**“CENTRO
CULTURAL
TOMA DE
ZACATECAS”**

**REPORTE DE
INSPECCION
VISUAL Y
PRUEBAS
TÉCNICAS
REPORTE FINAL**

ZACATECAS, ZACATECAS

ABRIL, 2020

DETALLE DE REFUERZO EXISTENTE EN OBRA - Elaboración Propia

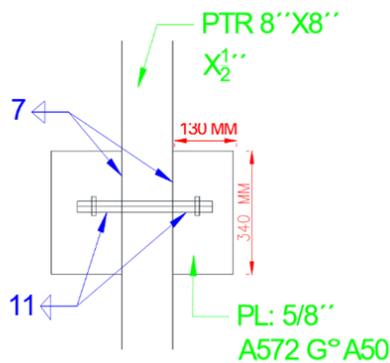
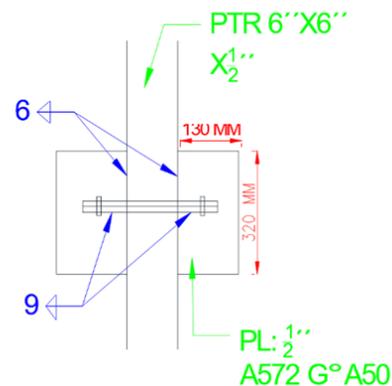
Los elementos que conforman el reforzamiento (placas acero perpendiculares a las existentes) no cumplen con lo solicitado en proyecto y boletines autorizados.

ZONAS O ÁREAS CON DETALLES Y DEFECTOS ENCONTRADOS EN OBRA
 Elaboración propia

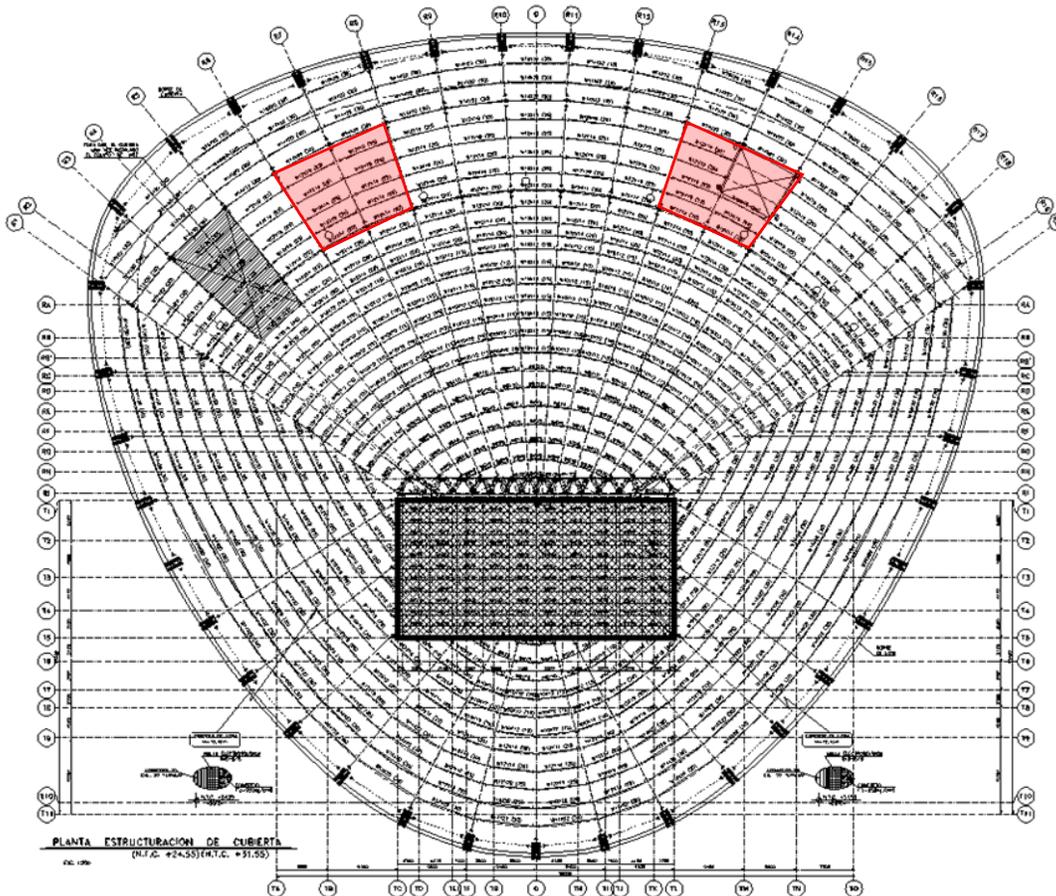
- a. Faltas de soldadura.
- b. Soldaduras irregulares.
- c. Uniones entre anclas y placas de muro inaceptables.
- d. Tensores soldados.
- e. Empates de IPR inaceptables en fachada eje “A”.
- f. Falta de tornillería en placas de cortante.

De lo anterior concluimos que, los trabajos en escaleras y barandales se realizaron sin calidad. Se deben reparar en su totalidad.

ESCALERAS EXTERIORES LADO DERECHO - EJES R-11 AL R14 CON RA AL RB

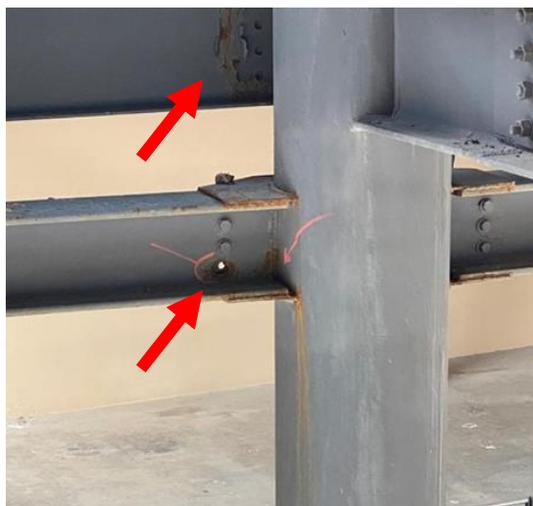
Conexión sin tornillería.

ESCALERAS EXTERIORES LADO DERECHO

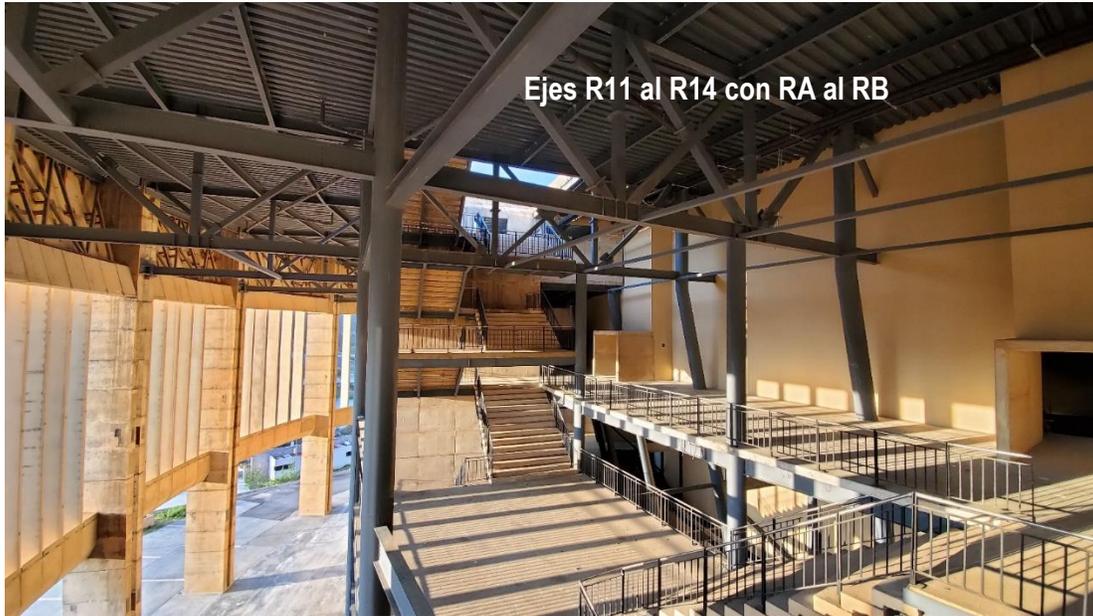
Conexiones rechazadas

Uso de viga doble, no existe detalle en planos.

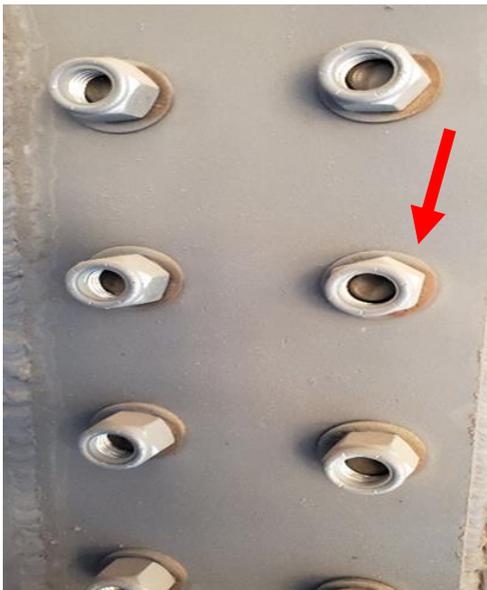
Barrenos sobredimensionados o abocardados rechazables.

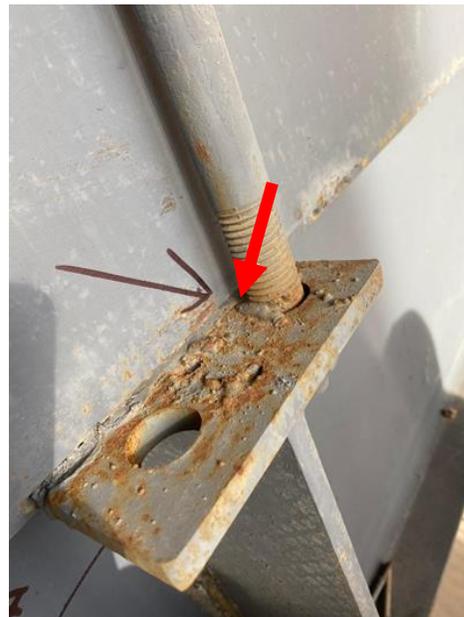
La tornillería del eje RA no es de grado A325. Ni las tuercas 2H y las existentes están cortas y sin torque.

Tensor vertical con soldadura esto es rechazable ya que las conexiones deberán ser ajustadas con tuerca.

ZONAS O ÁREAS CON DETALLES Y DEFECTOS ENCONTRADOS EN OBRA
 Elaboración propia

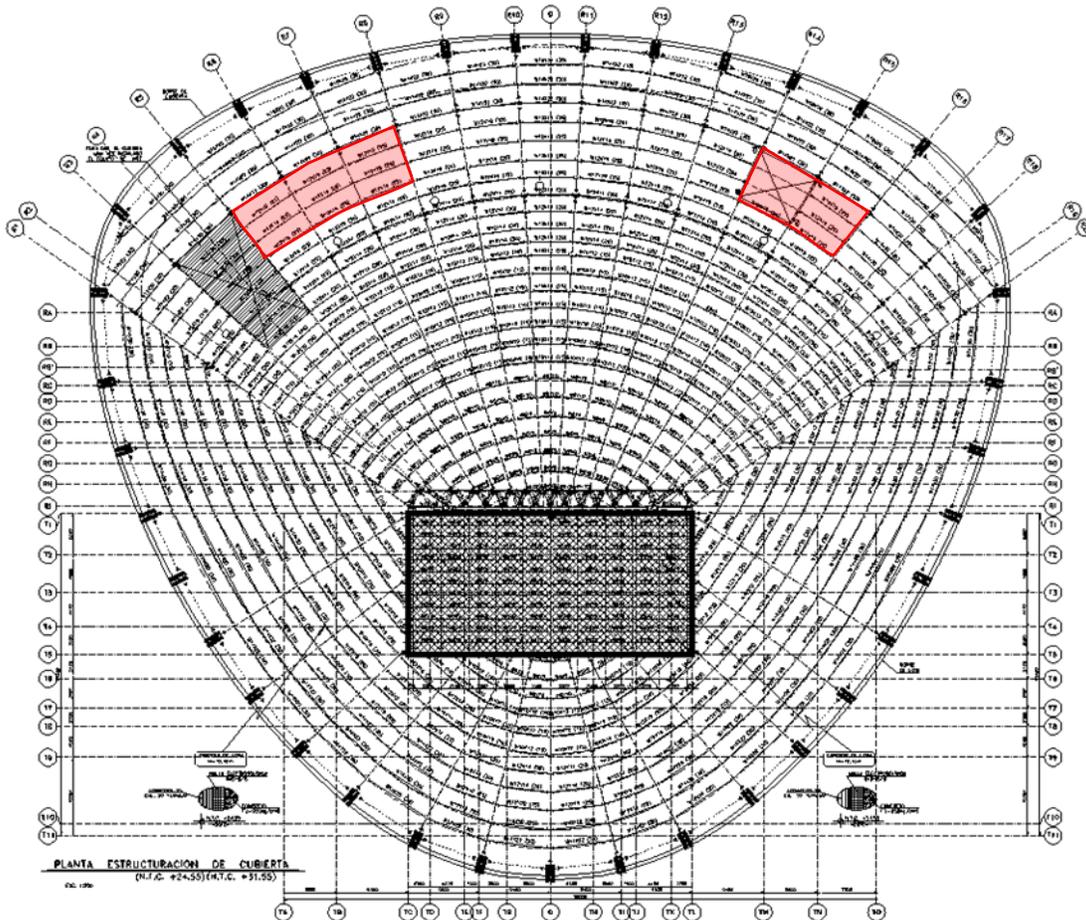
- a. Se observan numerosas faltas de tornillerías en traveses secundarias y también en uniones de poste en armaduras.
- b. Se observa que el recubrimiento anticorrosivo cuenta con un daño significativo el cual deberá ser nuevamente aplicado.

Se recomienda de manera urgente la instalación de las tornillerías faltante así como la reparación del recubrimiento anticorrosivo, ya que estas zonas están expuestas.

ZONA DE AIRES ACONDICIONADOS - EJES R3 AL R8 CON RA AL RB.
NIV +20. 00 UNIÓN DE DIAGONALES - FALTA TORNILLERÍA

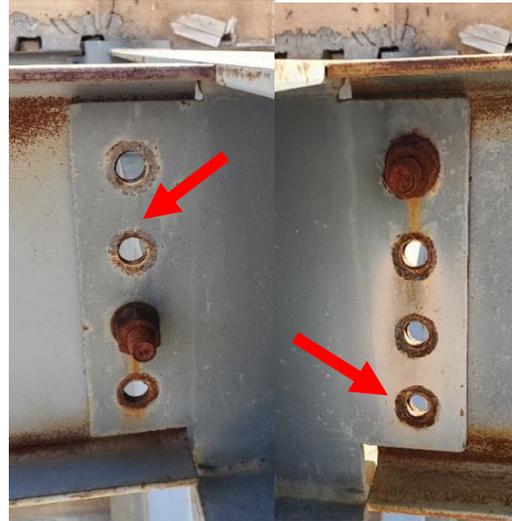
Falta tornillería.

Falta tornillería.

ZONAS O ÁREAS CON DETALLES Y DEFECTOS ENCONTRADOS EN OBRA
 Elaboración propia

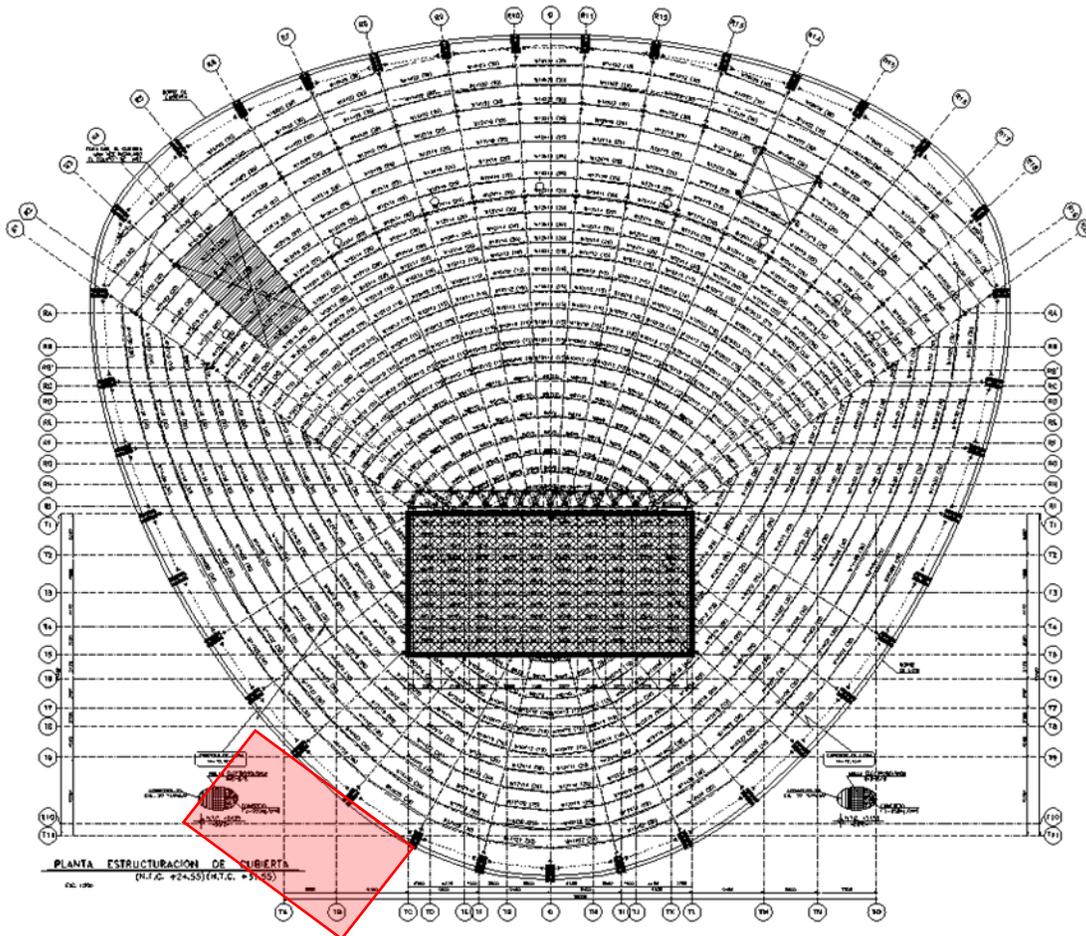
- a. Soldaduras de anclas con placa vertical de muro sin penetración completa.
- b. Trabes cortas con barrenos cerca de la orilla, lo cual es inaceptable.
- c. Tornillería sin torque.
- d. Se observa que el recubrimiento anticorrosivo cuenta con un daño significativo el cual deberá ser nuevamente aplicado.

Se recomienda el ajuste o torque de las conexiones atornilladas, y la revisión y reparación de trabes cortas con barrenos muy cerca de las orillas.

CUBIERTA EXTERIOR

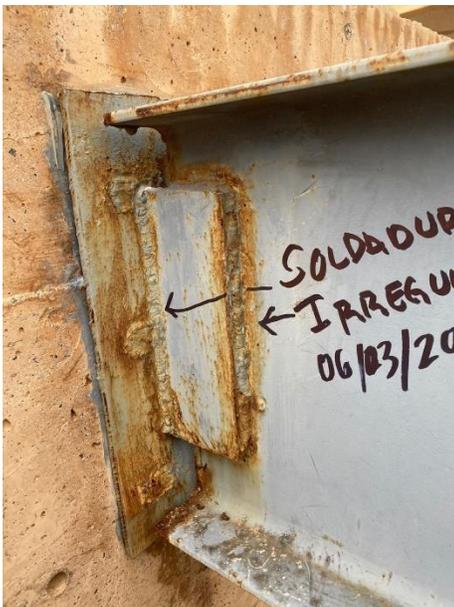
Distancia mínima de barrenos con orilla no cumple con lo mínimo solicitado.

REFUERZO GEOMETRÍA DE LAS PLACAS EN EL DISEÑO Y FÍSICAMENTE
 Elaboración propia

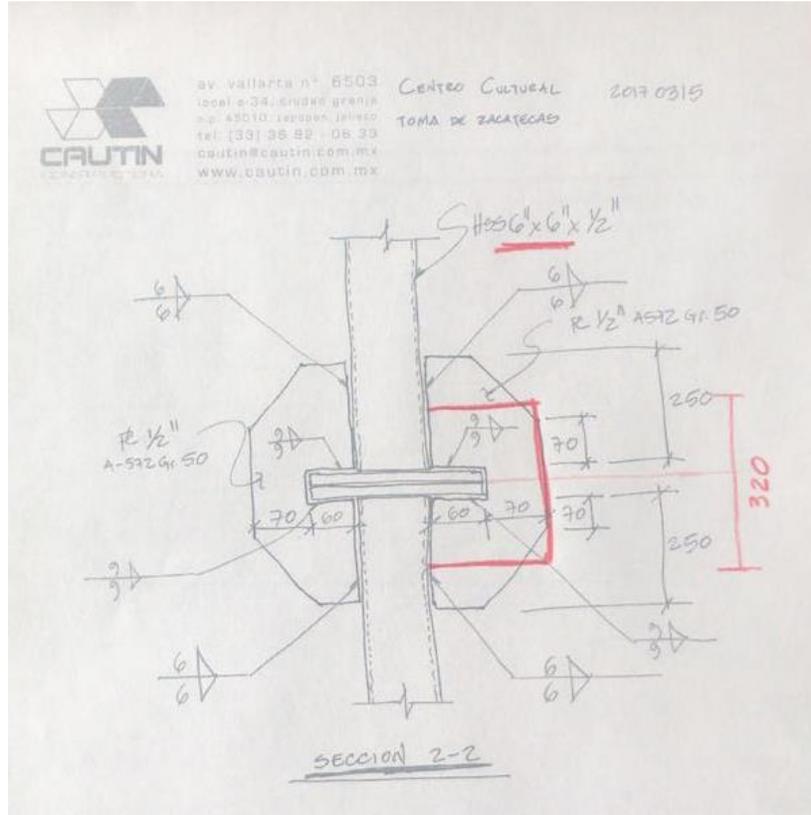
- 10.1. Las placas del reforzamiento (en el detalle de empate de las armaduras), son de una dimensión menor a lo indicado en los planos y se colocaron habilitaron con una forma geométrica distinta a lo indicado, se colocaron rectangulares en lugar de trapezoidales, lo que, aunado a la reducción de las dimensiones afecta su capacidad de funcionamiento.
